島根原子力発電所 2 号炉

気象資料の変更に伴う 島根原子力発電所原子炉設置許可申請書 の変更について

令和 2 年 3 月

中国電力株式会社

第2.4-12図 月別風速別出現頻度 (その3) (1996年7月~9月)

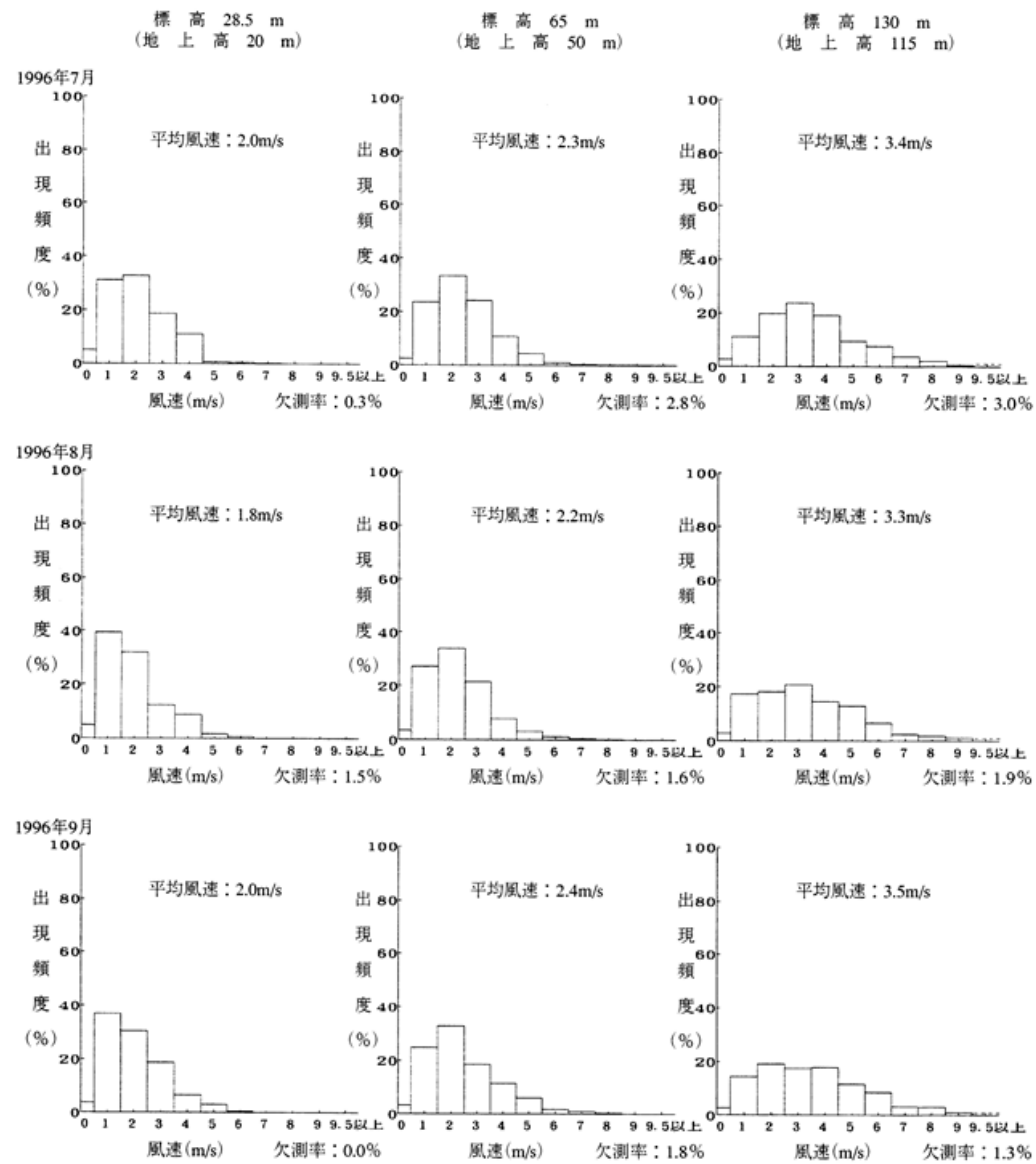
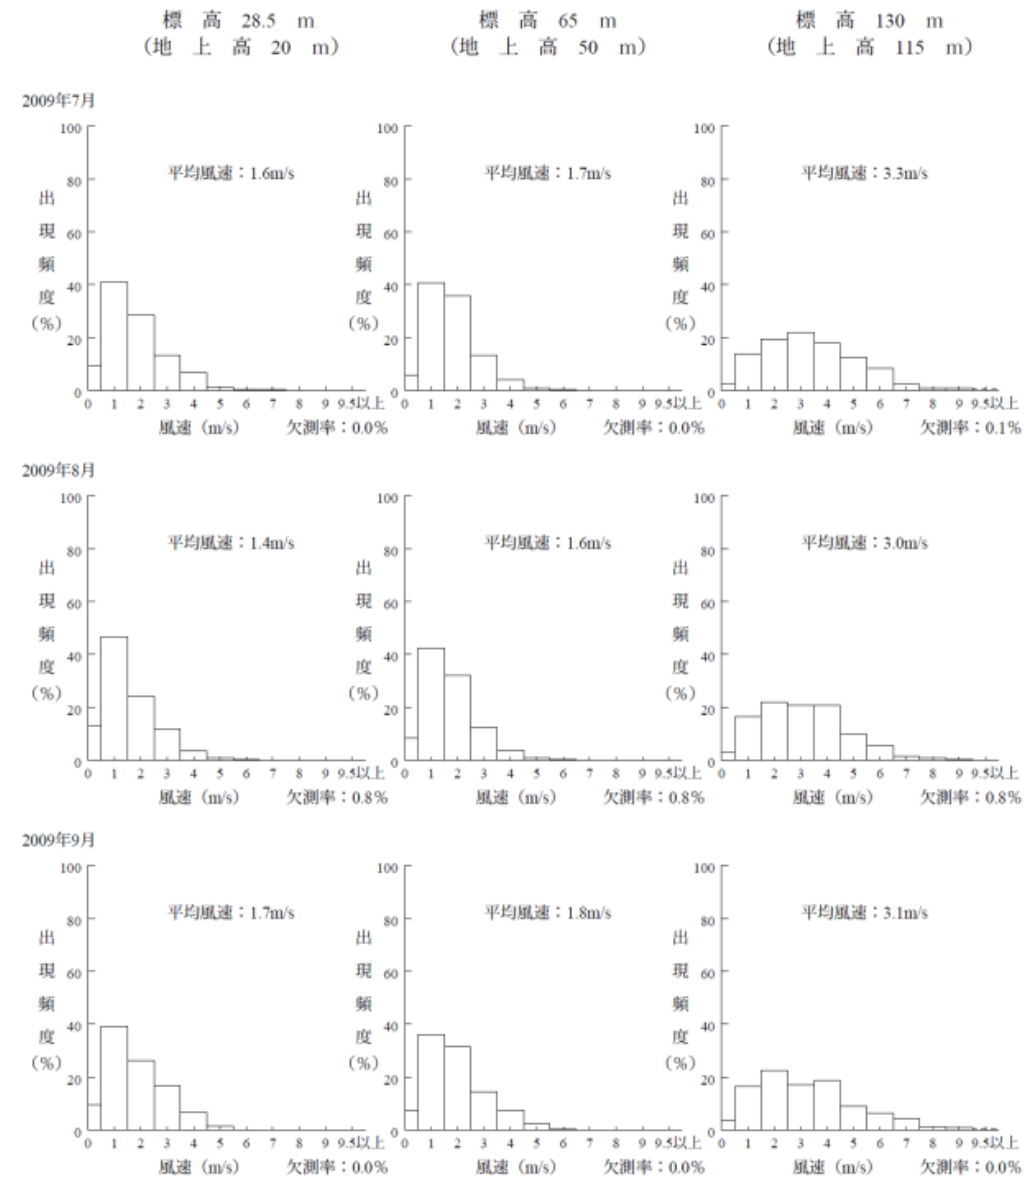
・気象期間の変更

第2.4-13図 月別風速別出現頻度 (その4) (1996年10月~12月)

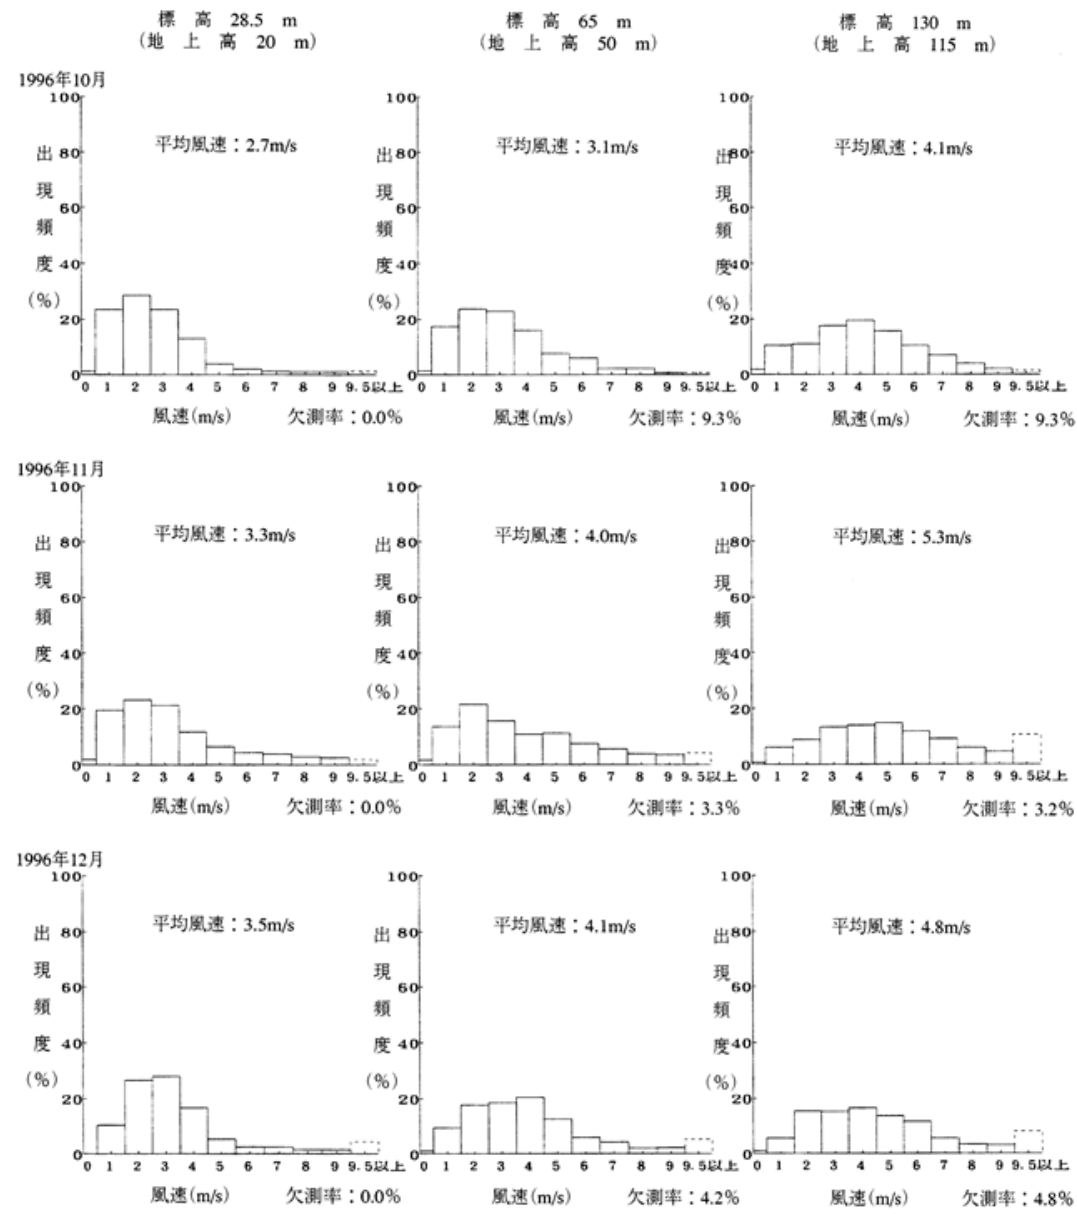
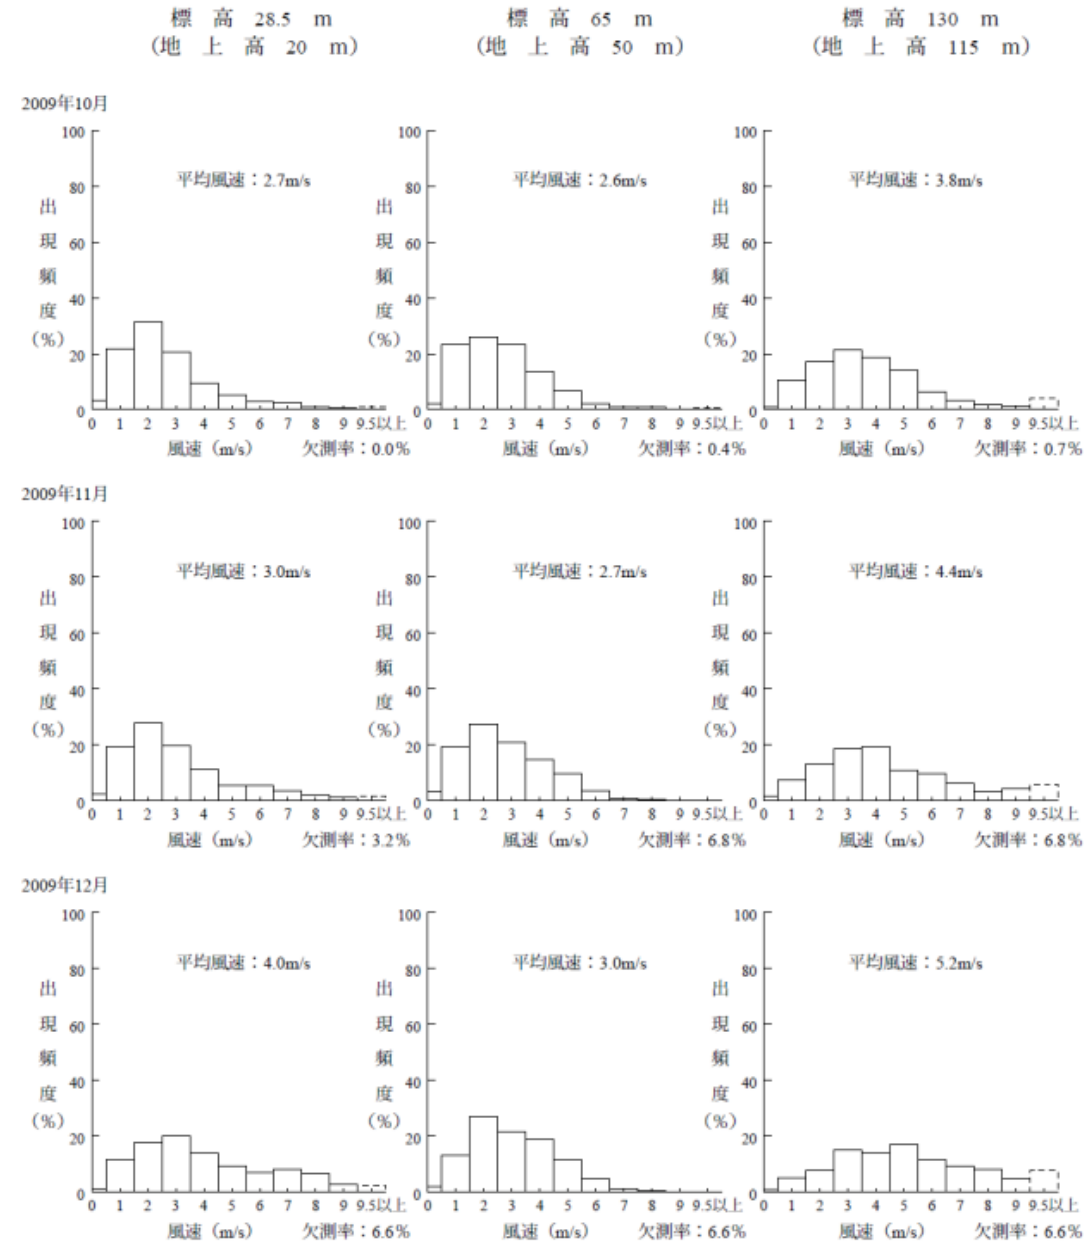
・気象期間の変更

第2.4-14図 年間及び月別大気安定度出現頻度

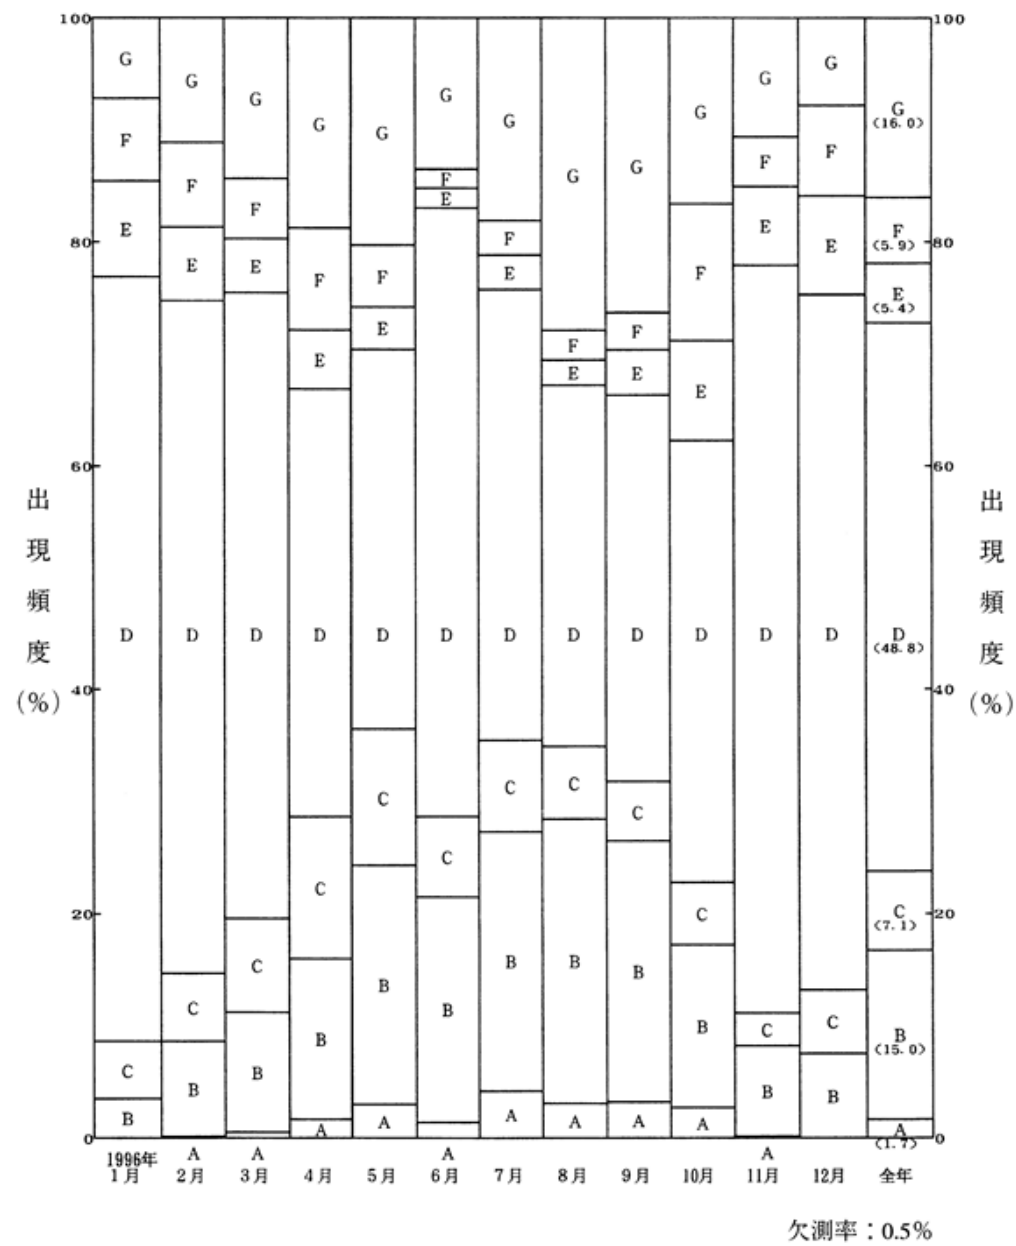
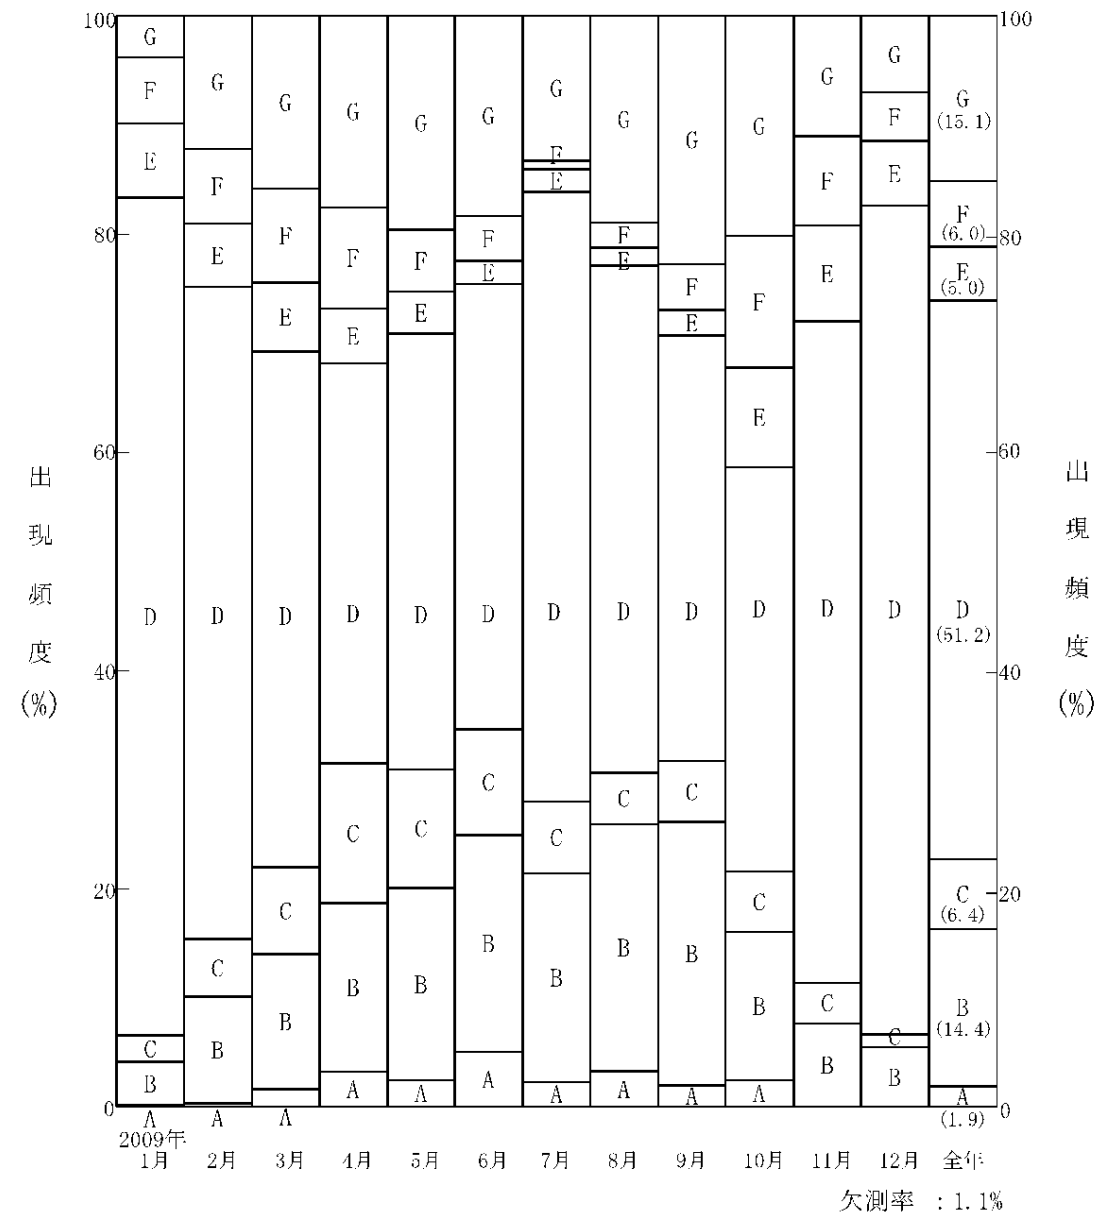
・気象期間の変更
1996年と2009年とで大きな変動はなく、年間を通じてD型の大気安定度の出現頻度が多い。

第2.4-15図 年間大気安定度別風配図 (標高28.5m, 地上高20m)

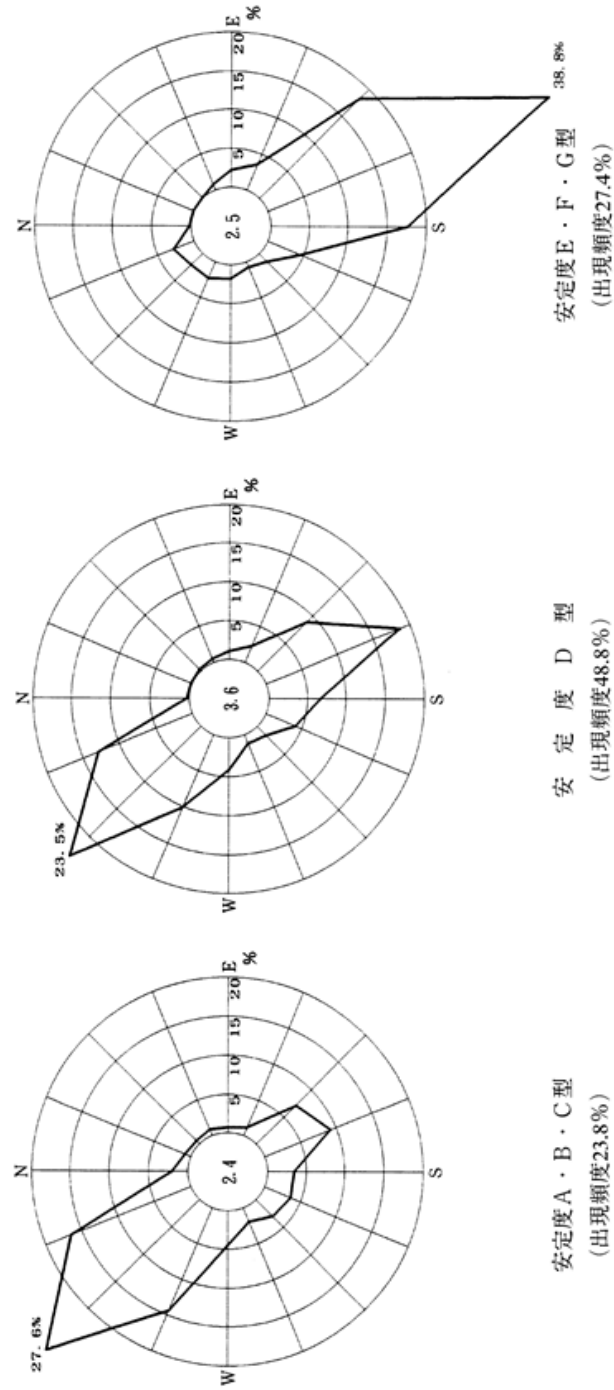
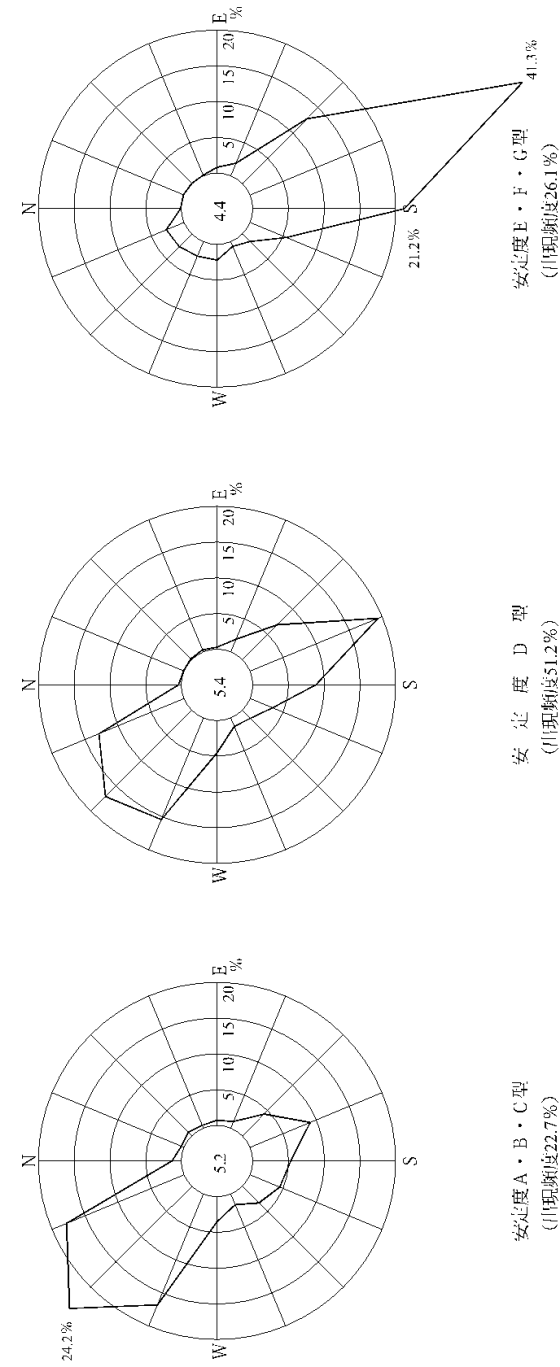
・気象期間の変更
大気安定度の出現時における風配図については、1996年と2009年とで大きな違いはなく、拡散の小さいE・F・G型の大気安定度が出現しているときには陸側から海側へ風が吹いている頻度が高く、拡散の大きいA・B・C型の大気安定度が出現しているときには、海から陸側へ向かう頻度が高くなっている。この傾向は地上風にて顕著となっているが、高所風においても同様である。

第2.5-1図 方位別相対濃度 (χ/Q) の累積出現頻度 (原子炉冷却材喪失)

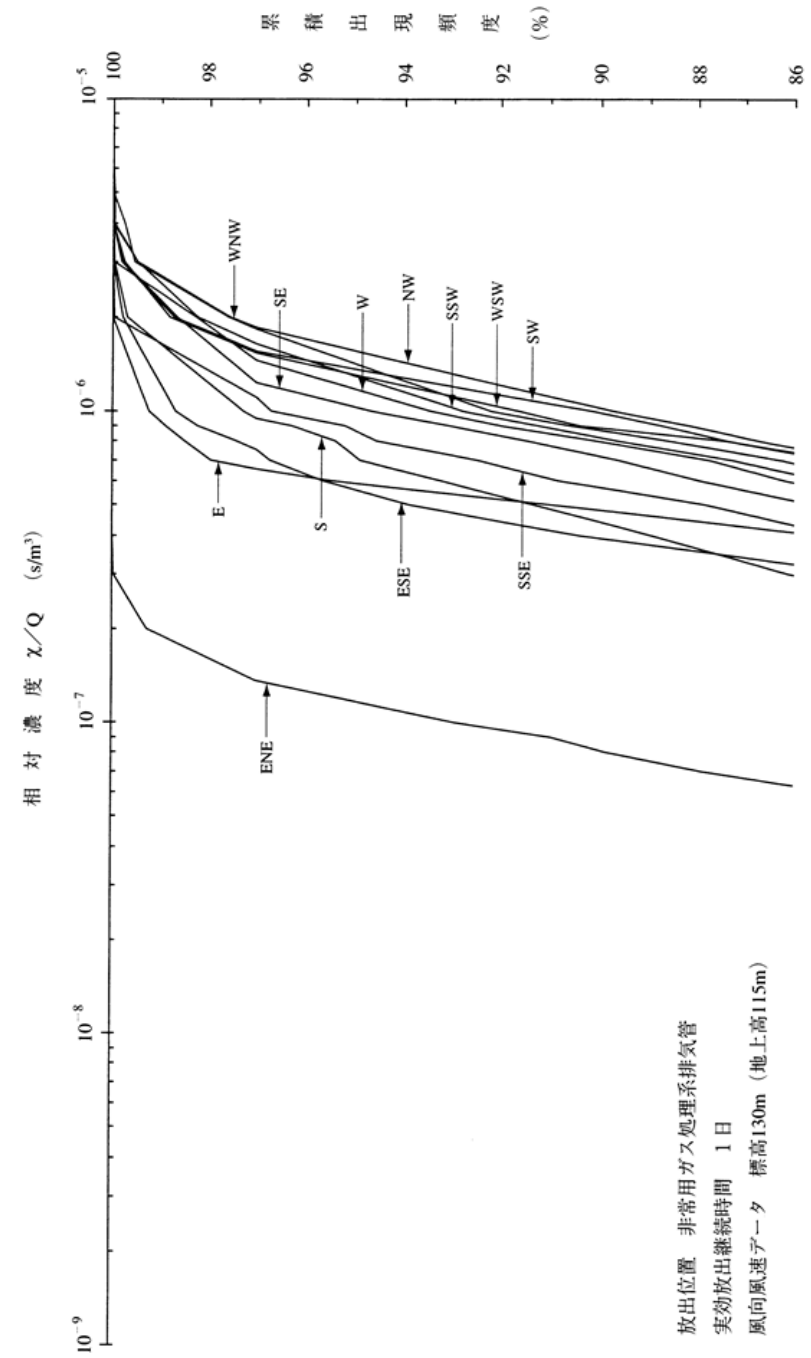
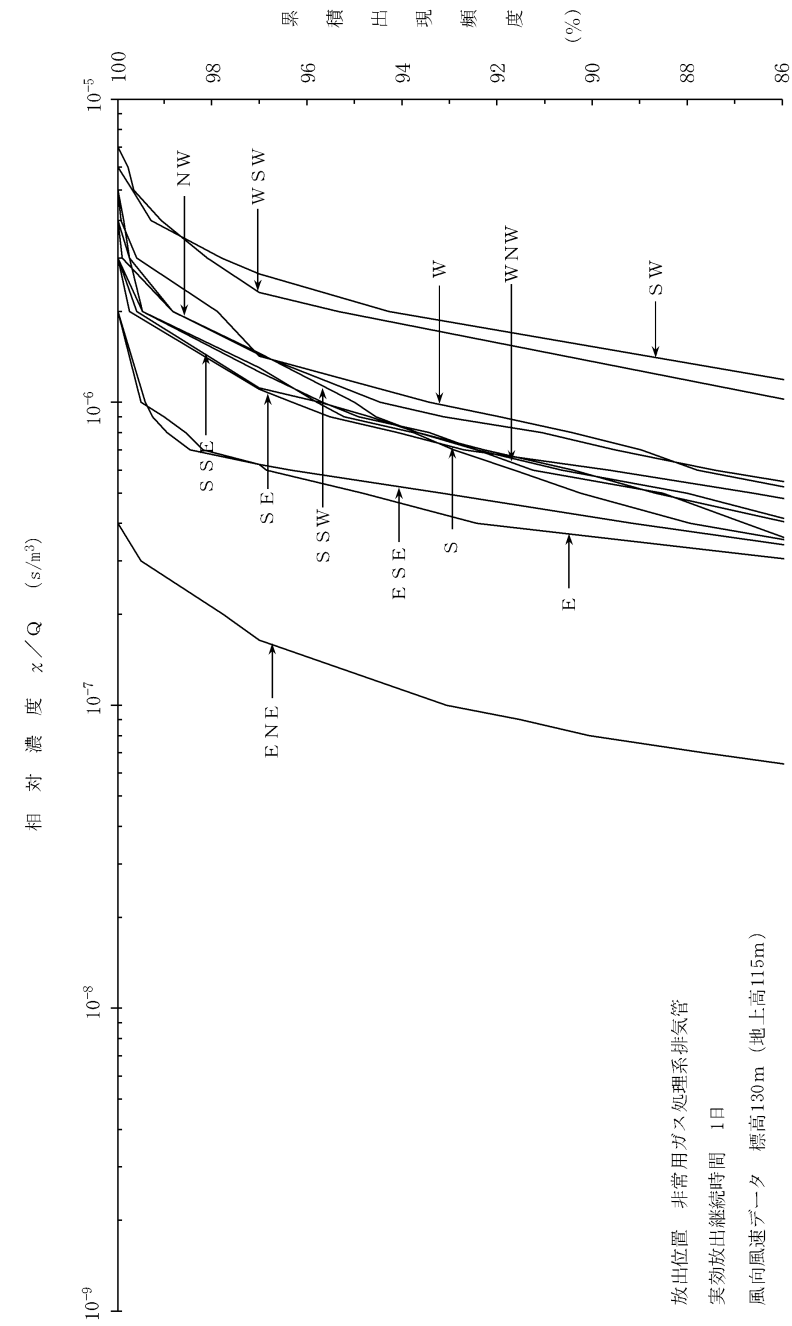
・気象期間の変更
